## ausführungsplan

grundriss obergeschoss

1019 8313 2026-09-25\_ausf\_grundriss\_obergeschoss\_rev.10.pdf

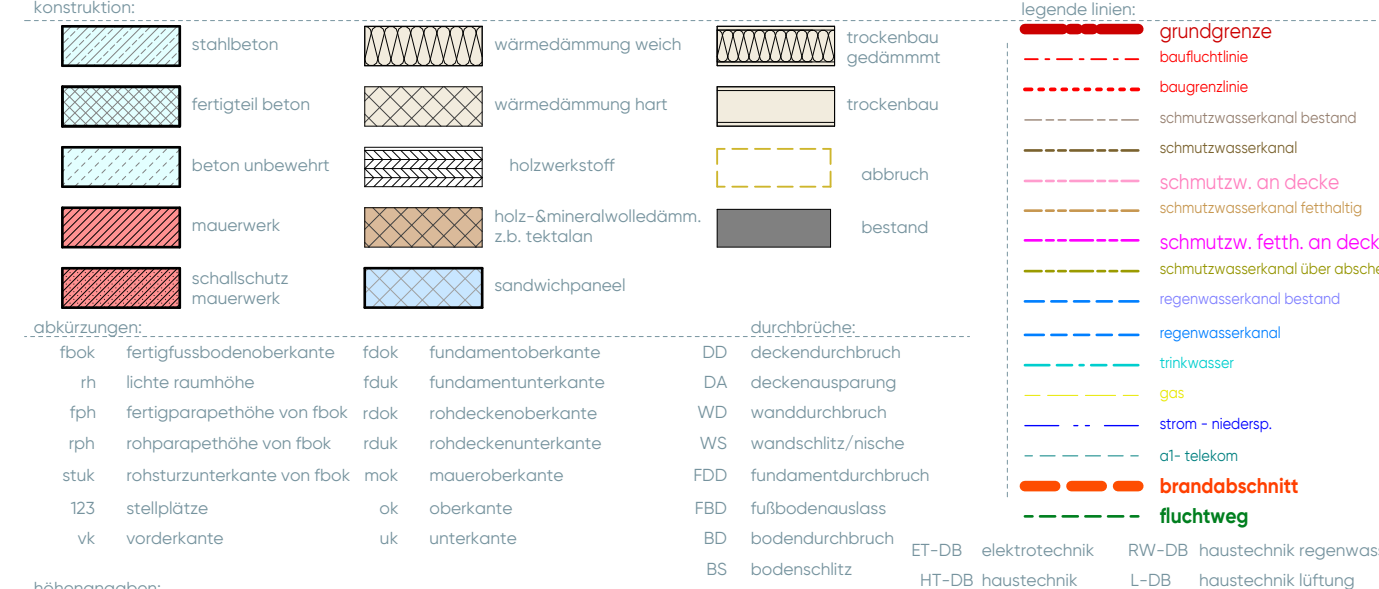
| rev.4 | 2026-06-10 | bauangabe: ht eingearbeitet, dämmung unter bodenplatte im fundamenteintragen teilhöhe zw. lager und verkauf angepasst. schritt stützmauer achse lt eingefügt, therm. trennung bei notaufgang lt, gw-pegel eingetragen, anlüftungstunnel nicht gedämmt                                                        |
| rev.5 | 2026-06-26 | ht-plan eingefügt, kanalanschluss nordwest, trafostation im süden neu platziert stütze gg achse s0/bv eingetragen, 2 durchbrüche in dach angepasst, schritt auftrag innen eingefügt, trafostation neu, entfall wd stützwand tg-ausfahrt west, deckenaufbau zg nord angepasst, ebene neu, gelände nicht stark |

| rev.9  | 2026-09-17 | absichtunter fluchttreppe ug aktualisiert; aufbau gründach d4 über ug angepasst; aufzüge: schachtergerüst durch kone; bodenaufba<br>B12 angepasst; ht-kernbohrungen hinausgefügt; plan müllplatte überarbeitet; 8320e: detailliert platte ekw bau eingefügt; aussenar<br>parkplatzhöhen, stützmauer; höhen eingetragen, beleuchtung aktualisiert; fassentlicht aktualisiert; plandaufmontage<br>angepasst; ansichten aktualisiert; parkplan plan neu |
| rev.10 | 2026-09-25 | fundament ab stützwand, freisendenplan licht (überbau) mit notüberdachung einm d angepasst; notüberdachung mit neu: fundamente morden                                                                                                                                                                                                                                                                                                                |
